調查報告

壹、案由：據訴，經濟部水利署辦理烏嘴潭人工湖工程，將大量工程土方傾倒於烏溪河床，疑涉違反環境影響評估及水土保持等相關規定，亦未依法辦理生態檢核，影響生態平衡等情。究工程剩餘土方實際處理情形為何？是否符合相關法令規定？應否辦理生態檢核？均有深入瞭解之必要案。

圖2 110年8月5日災害示意圖

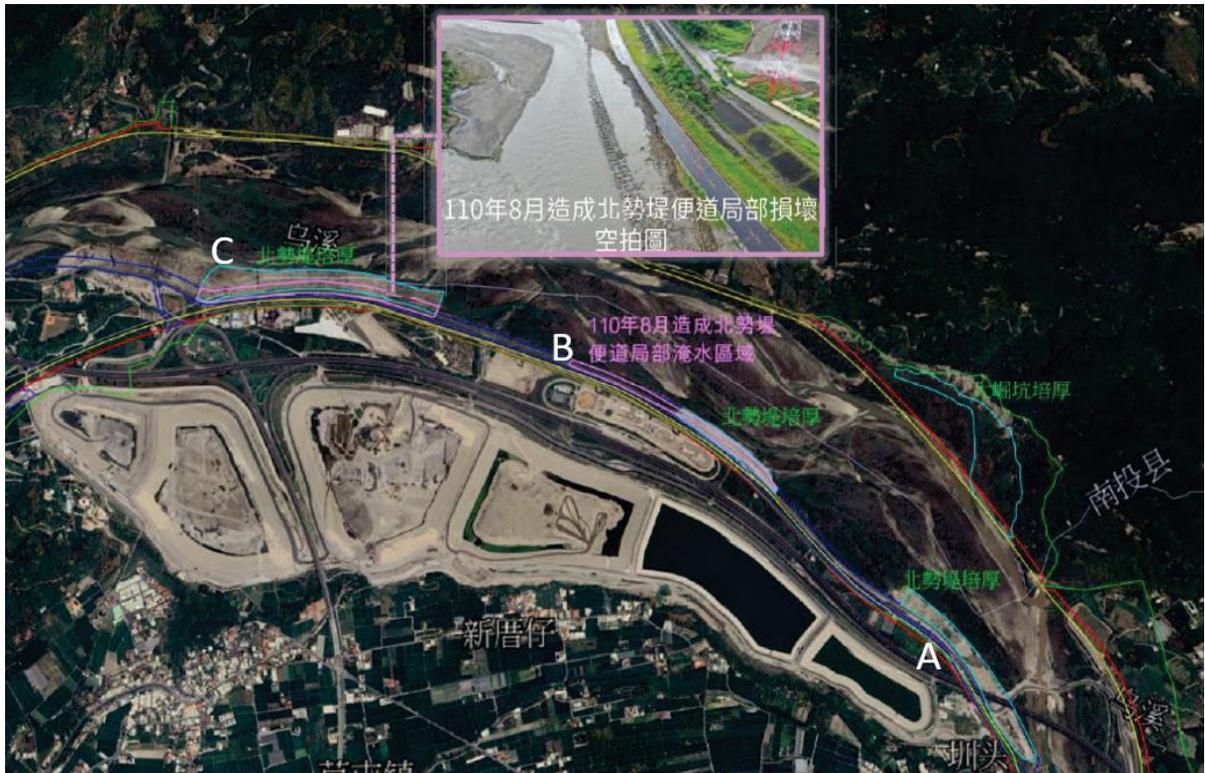
1、水利署112年10月16日函⁸復本院略以，有關烏溪北溪堤防培厚段，該署為計畫維管需求，於110年5月13日邀請相關單位調整工法並進行培厚保護既有堤防之可行性現勘，方進行施工便道起點至北勢堤防之堤頭處(即下圖A區)辦理培厚，該日會勘紀錄結論：「為消化本工程無價料源亦可保護既有堤防，於本工程施工便道起點(0K+300)

- 2、上述A區共計培厚23萬立方公尺，經本院調查，未辦理生態檢核，於113年9月25日函請水利署說明，該署於同年10月14日函復略以：「A區位於北勢堤防旁既有北投新圳排砂道下游排放口水流直衝段，且於110年5月因北投新圳排砂道下游流路深槽已有迫近堤防之險象發生，及考量長期排砂及汛期期間颱風豪雨恐影響施工便道及既有北勢堤防之安全，爰依據經濟部水利署辦理天然災害緊急工程處理要點第二點第(三)款『搶險：指天然災害致使水利設施發生損壞或已發生險象，為防止損壞險象擴大所作之緊急搶救措施』規定，於110年5月進行搶險工作以預防險象擴大造成災害發生。」故未辦理生態檢核等語。

1、110年8月5日豪雨，造成北勢堤防堤前培厚兼施工便道西側道路沖蝕導致損毀道路坍塌，且沿線區段路基皆有損毀掏空及既有鼎塊倒塌等災損，沖毀數量約10萬立方公尺，施工便道遭沖毀計有B區及C區（如上圖），此2處災後修復培厚數量共計約95萬立方公尺（B區培厚約9萬立方公尺，災後修復加固培厚寬度增加約10公尺，C區培厚約86萬立方公尺，災後修復加固培厚寬度增加約60～80公尺）。

- 3、惟查，上開豪雨沖毀B、C區共計10萬立方公尺，水利署以災後搶修與加固為由，培厚數量為95萬立方公尺，係沖毀數量9.5倍，無辦理生態檢核，是否符合「公共工程生態檢核注意事項」第2點規定，經本院函詢工程會，該會113年10月18日函復本院：「B、C區災後培厚95萬立方公尺，因應110年8月5日豪雨災損後，需進行修復並加固堤防，依據生態檢核注意事項第2點第1項第1款『災後緊急處理、搶修、搶險』及第2項『災後原地復建』規定，此次培厚是基於災害後的搶修需求，並考量未來河防安全，爰符合規定。惟即便依規定可免辦生態檢核，仍不可忽視生態保護之重要性。水利署作為河川管理單位，在施工過程中應進行適當之生態影響評估，確保工程在維護河道穩定性的同時，減少對當地生態環境的負面影響，具體執行由水利署靈活處理。本案水利署基於河防安全進行之培厚作業，具體培厚範圍和規模之確定屬該署權責，由其專業技術人員依據防災需求進行設計與施工，實際執行及合規性判定仍需由該署本權責妥處。」

(五)綜上，水利署辦理烏嘴潭人工湖工程之施工便道，共計填築47.2萬立方公尺，110年5月A區培厚23萬立方公尺，110年8月5日豪雨B、C區沖毀10萬立方公尺後，對B、C區培厚高達9.5倍數量的95萬立方公尺，三區皆以「災後緊急處理、搶修、搶險」為名免辦生態檢核，雖經本院函詢工程會確認符合生態檢核注意事項規定，惟高達百萬立方公尺之土方置於烏溪河床之中，工程會亦認為不可忽視生態保護之重要性，水利署既為河川主管機關，河防安全與生態保護應予兼顧，方能符合環境永續。此外，工程會允宜就本案B、C區培厚數量高達9.5倍，針對「公共工程生態檢核機制」相關規定進行更細緻化研修，避免行政機關本於權責無限擴張處置，且以「災後緊急處理、搶修、搶險」為由，規避辦理生態檢核相關事項。
